## 安全に関する改善提案

| 設計・施工区分 | 工種          | 想定される事故の種類 | 想定される事故の要因 | 危険作業の種類 |
| 設計      | コンクリートダム堤体工 | 墜落事故       | 設計要因       | 高所作業    |

## 改善前 (略図または写真)

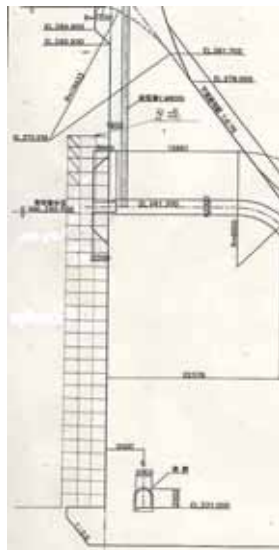
常用洪水吐きは、一般的に呑み口部が上流面に突き出ている構造になっているため、「改善前」に示すように高足場を組むか、大型ブラケットで受ける構造となり、高所作業となる。そこで「改善後」に示すように堤体内に呑み口部を設置すれば、プレキャスト等を利用すれば堤外での高所作業はなくなる。

堤外での高所作業がなくなる。

プレキャスト等を使用する場合は現場打ちよりも工事費がかかる。

ゲート修理の場合には、貯水池側からの水上施工で対応する。
